PROTOKÓŁ

sporządzony w wyniku kontroli okresowej urządzeń placu zabaw

Przedmiotowy obiekt znajduje się na terenie Szkoły Podstawowej w miejscowości Węglewice, na którym znajdują się elementy zabawowe oraz zestaw rekreacyjny przeznaczony do zabaw i wypoczynku dzieci. Zlokalizowany jest na dużej, ogrodzonej i płaskiej działce z terenami zielonymi. Jego położenie umożliwia dogodny dostęp użytkownikom oraz wymagane dla jego funkcji naturalne naświetlenie. Dojście do urządzeń placu zabaw z terenu szkolnego poprzez nawierzchnię trawiastą. Ogrodzenie placu zabaw stanowi płot z prefabrykowanych płyt betonowych z płytą cokołową.

2

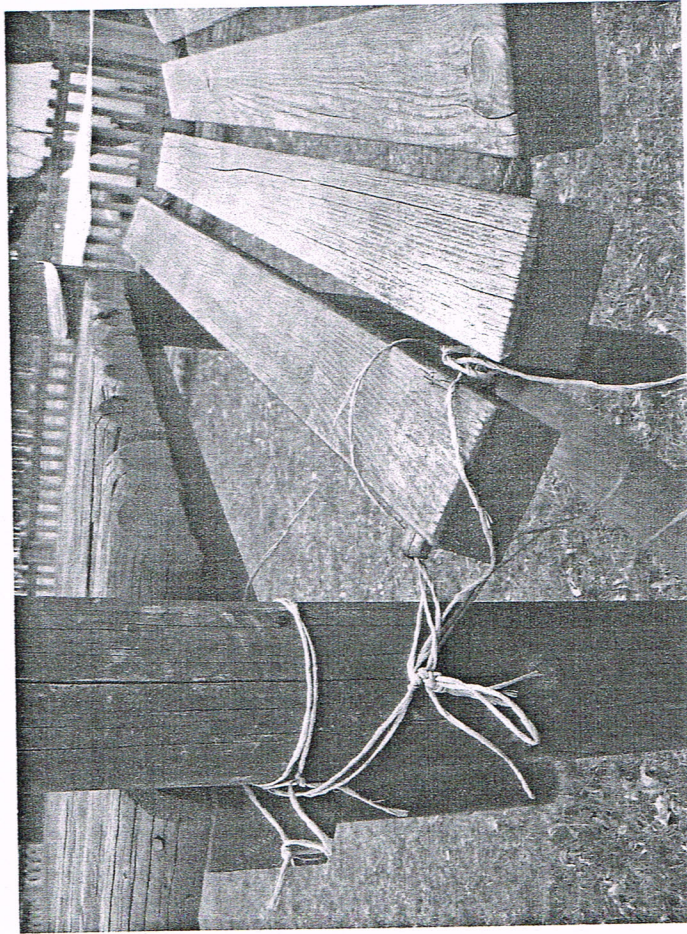
- W trybie pilnym poprawić stan techniczny "Zestawu zabawowego z wieżą i zjeżdżalnią" - lub usunąć z terenu placu zabaw - do czasu wykonania naprawy zakazać użytkowania urządzenia". Zdjęcia nr: 1,2

3

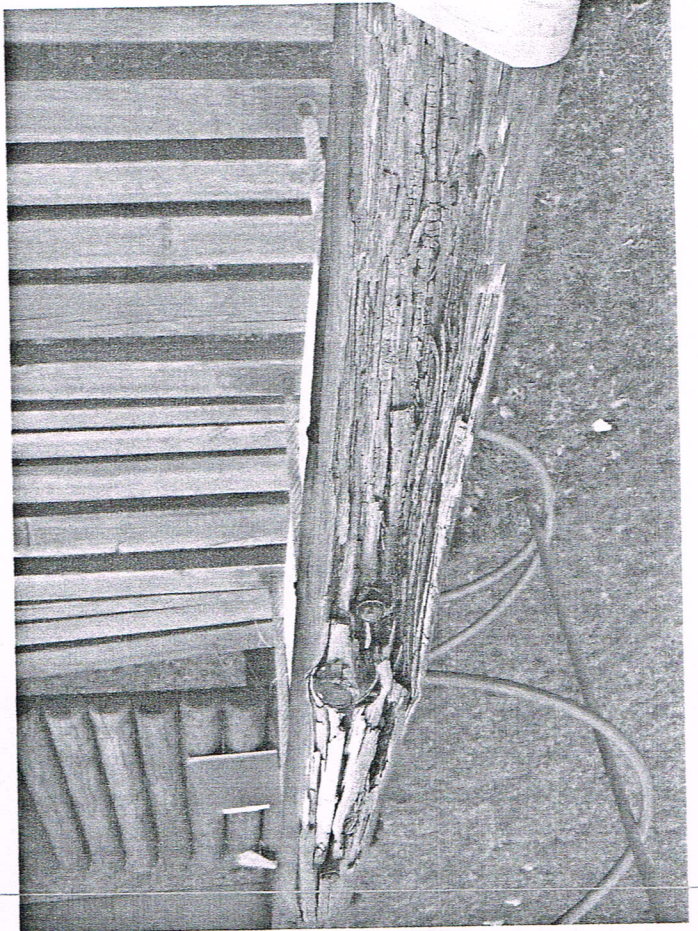
- Wymienić zniszczone przez korozję biologiczną drewniane poręcze pomostu ruchomego zdjęcie nr: 3 oraz poręcze przy trapach wejściowych. Zdjęcia nr: 4,5

6

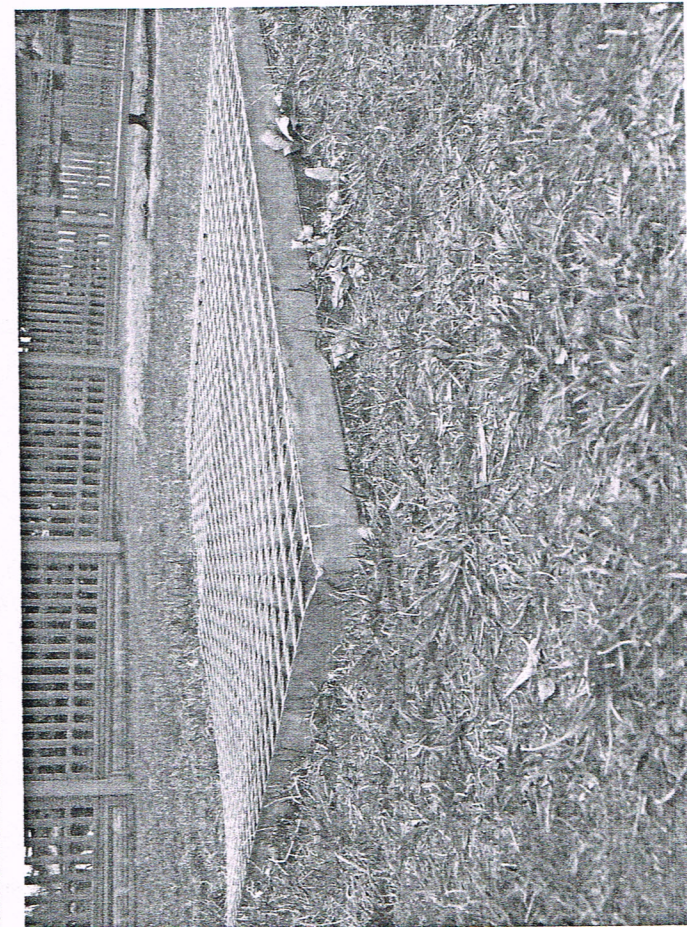
- Wymienić zniszczoną przez korozję biologiczną drewnianą poziomą belkę równoważni łamanej - do czasu wykonania naprawy zakazać użytkowania urządzenia". Zdjęcie nr: 6

7

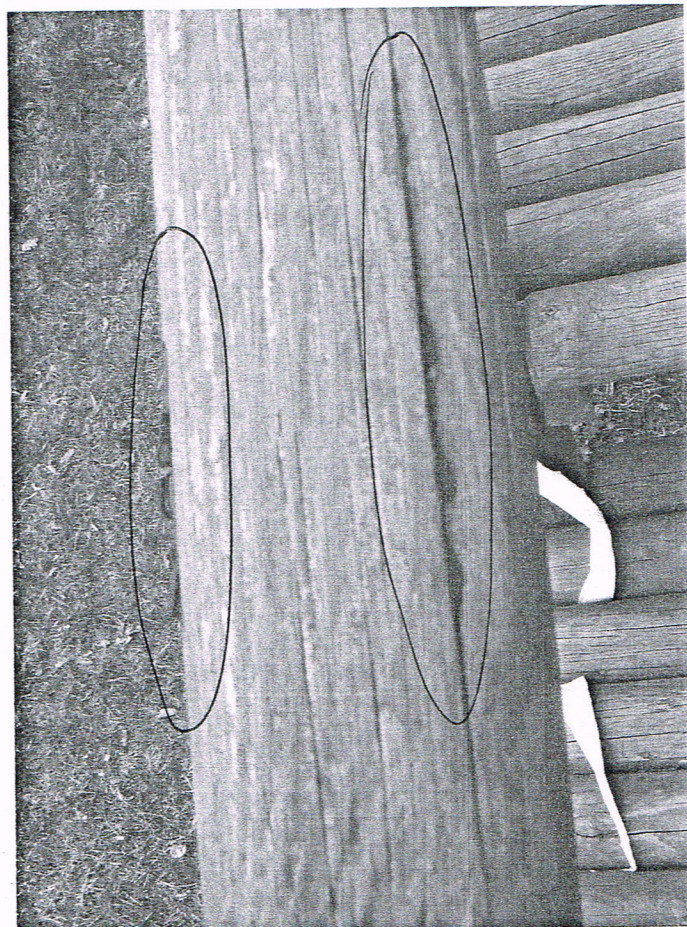
- Poprawić niezwłocznie stan techniczny siedziska podwójnej huśtawki wahadłowej - do czasu wykonania naprawy zakazać użytkowania urządzenia". Zdjęcie nr: 7

8

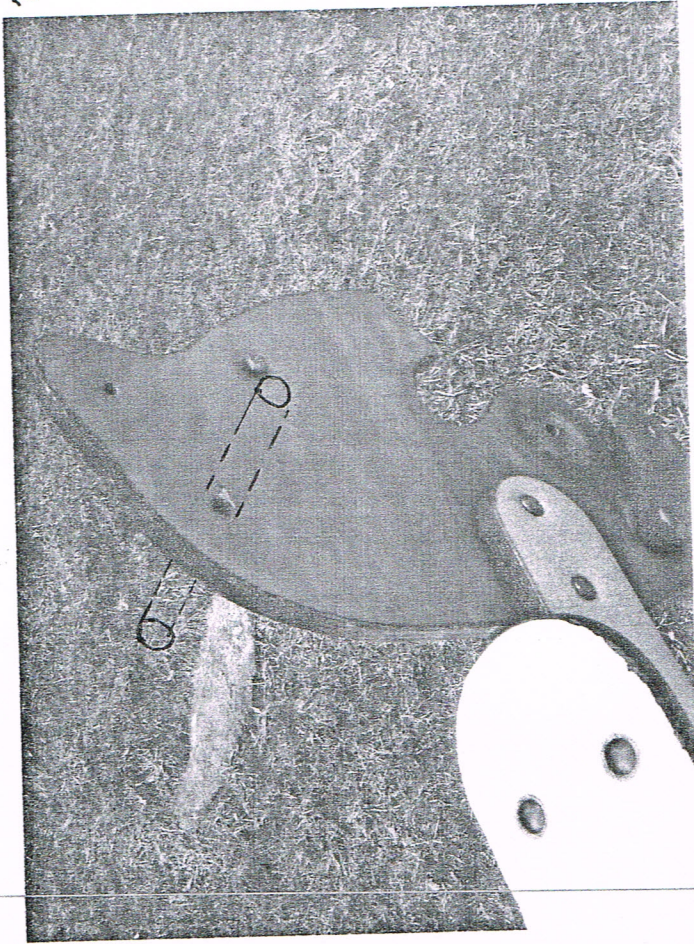
- Usunąć z terenu placu zabaw metalową kratę przemysłową zalegającą w podłożu gruntowym przed wejściem na podest zestawu zabawowego, której zdeformowania i wystające krawędzie stwarzają obecnie możliwość potknięcia i upadku - rozważyć możliwość wykonania zabezpieczenia zamiennego. Zdjęcie nr: 8

10

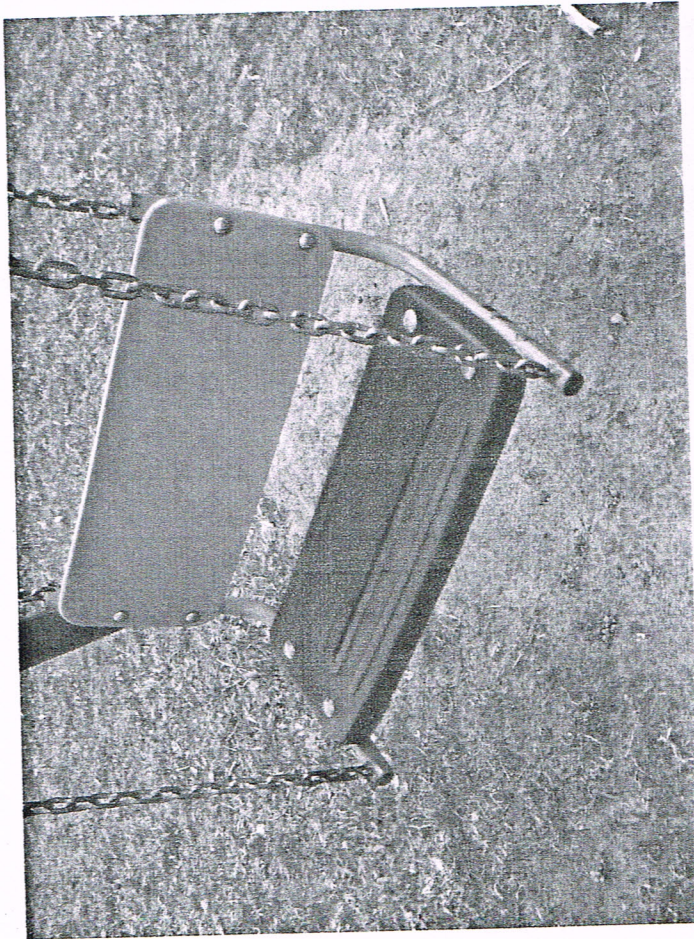
- Zaleca się wyposażyć siedziska na huśtawce wahadłowej podwójnej w odpowiednie zabezpieczenia zapieć na łańcuch. Zdjęcie nr: 9
 - Zamontować niezwłocznie brakujące uchwyty do trzymania się przy siedzisku bujaka sprężynowego "Konik". Zdjęcie nr: 10

11

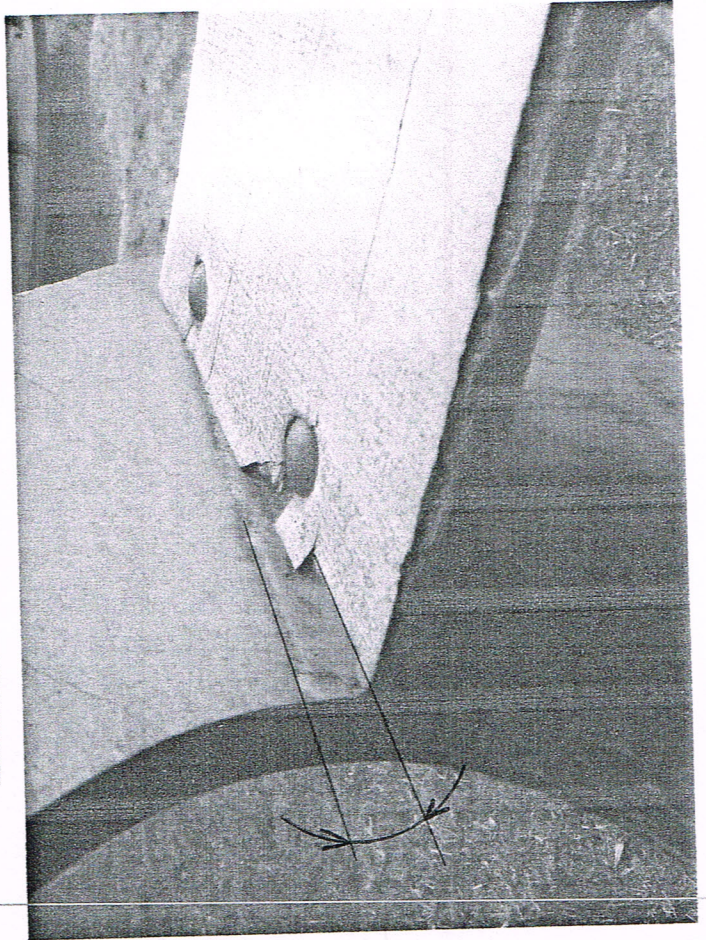
- Poprawić stabilność siedziska "bujaka sprężynowego "Żaba". Zdjęcie nr: 11,12
 - Zamontować brakujący talerz napędowy karuzeli tarczowej z siedziskami. Zdjęcie nr: 13; Załącznik nr: 1

14

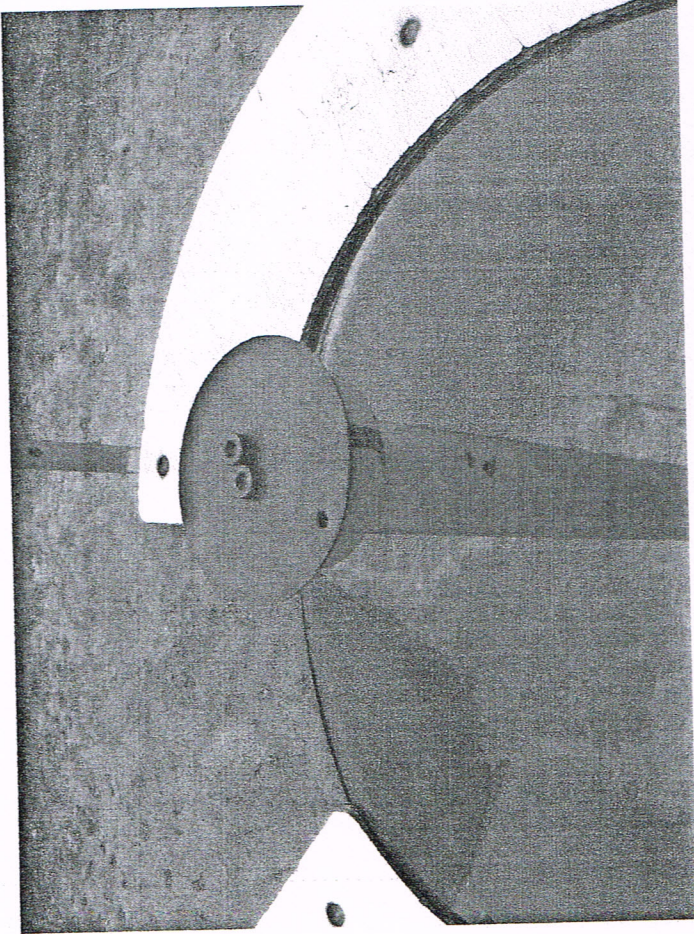
- Przeszlifować oraz zaokrąglić o minimalnym promieniu 3mm krawędzie osłon bocznych zjeżdżalni oraz krawędzie siedzisk karuzeli tarczowej wykonanych ze sklejki wodoodpornej oraz zabezpieczyć powłokami malarskimi. Zdjęcia nr: 14,15
